シシク製品(車輪)仕様変更のご案内

＜対象品番＞

- 【Rゴム車輪】 / 「R-50TS」、「R-75CC」、「R-75TS」
- 【Uウレタン車輪】 / 「U-75CC」、「U-75TS」、「U-100TS」

【Rゴム車】

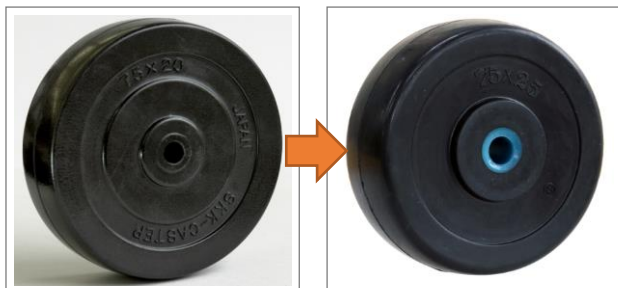
* 外見上特段変更は御座いません。

【Uウレタン車輪】

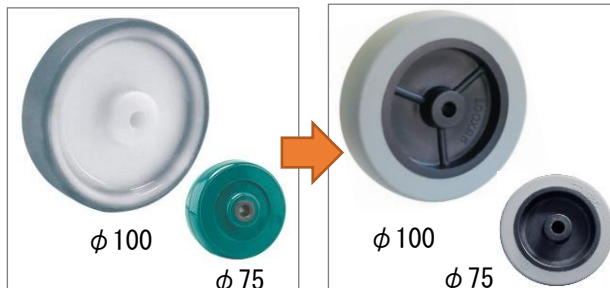
* ウレタン部 : φ100 / (旧)青灰色 → (新)灰色

* 芯金部 : φ100 / (旧)白色、φ75 / (旧)緑色 → (新)黒
